OGGETTO: VIA Isole di Santa Maria e Santa Margherita - Gonnosfanadiga Villacidro (CA).

Controdeduzioni relativi alla lettera del Dott. Stefano Deliperi in nome e per conto del "Gruppo d'Intervento Giuridico onlus", prot. DVA-2015-0005561 del 27/02/2015

Figura 1: Inquadramento area impianto e fasce di rispetto di fiumi e laghi tutelati

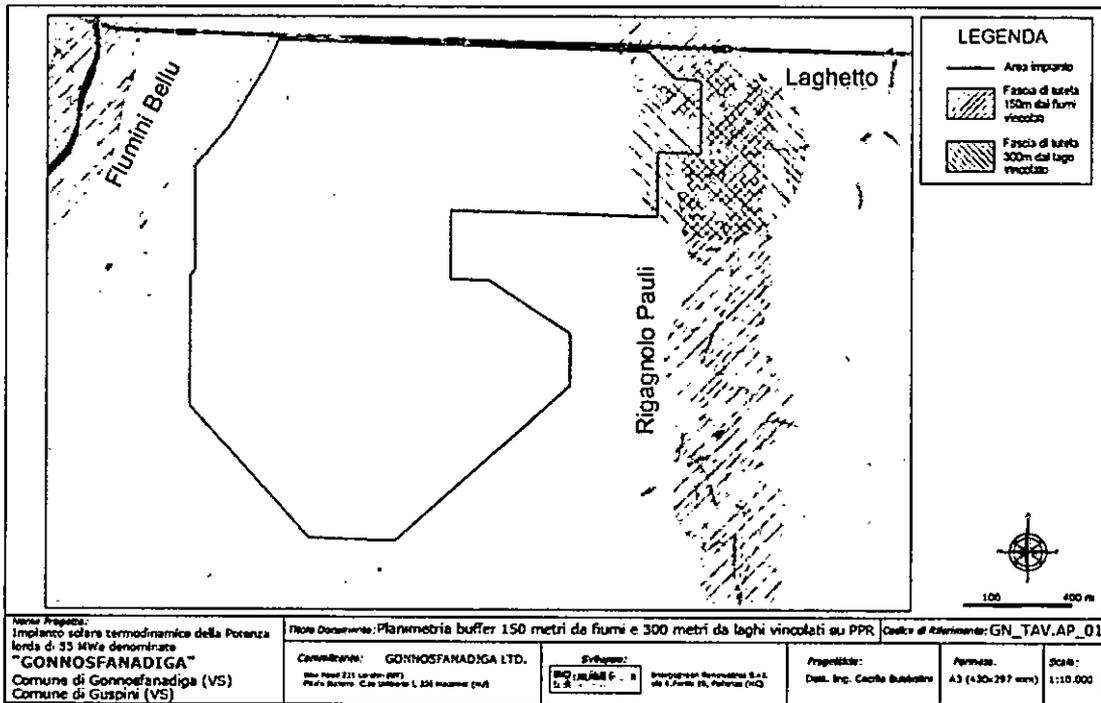
- l'area interessata dal progetto è parzialmente tutelata con vincolo paesaggistico perché interessa le sponde del Rio Terra Maistus (o Flumini Bellu), Rio Urradili (o Rio Melas) e del Rigagnolo Pauli, nonché zone boscate ancorché percorse dal fuoco (art. 142, comma 1, lettere c, g, del decreto legislativo n. 42/2004 e s.m.i.; art. 17, comma 3, lettera h, delle norme tecniche di attuazione del piano paesaggistico regionale - P.P.R., promulgate con D.P.Re. 7 settembre 2006, n. 82);

Sull'argomento del Rigagnolo Pauli e del laghetto nelle cui aree di rispetto ricade parte dell'area d'impianto, si è già argomentato in altre situazioni (vedi risposta alla S APSAE del 4/11/2014) che per comodità dei nostri lettori riproponiamo di seguito.

"Resta il vincolo per la modestissima parte delle fasce di rispetto "violata" dall'area di sedime dell'impianto. La cartina sottostante illustra la situazione.

*Si vede il laghetto (punto blu in alto a destra) e la fascia di rispetto dei 300 metri ad esso associata. Si vede anche che il perimetro dell'impianto (linea spezzata di colore rosso cremisi) entra in piccola parte nell'area di rispetto. Consapevoli di questo, nella Relazione Paesaggistica (Documento GN R LPA SAG001) a pagina 18, veniva preso atto **el vincolo sia per la parte che rig ar a il rigagnolo a li che per la parte che rig ar a l area i rispetto t telata el laghetto, chiedendo la relativa a tori a ione paesaggistica, visto lo scarso valore ambientale paesaggistico sia del Rigagnolo a li che del laghetto, come le foto i sotto puntualmente documentano.***

Come già detto, la società Proponente ha chiesto di derogare le fasce di rispetto relative al Rigagnolo Pauli ed al laghetto, per la loro manifesta irrilevanza, con una apposita autorizzazione paesaggistica.
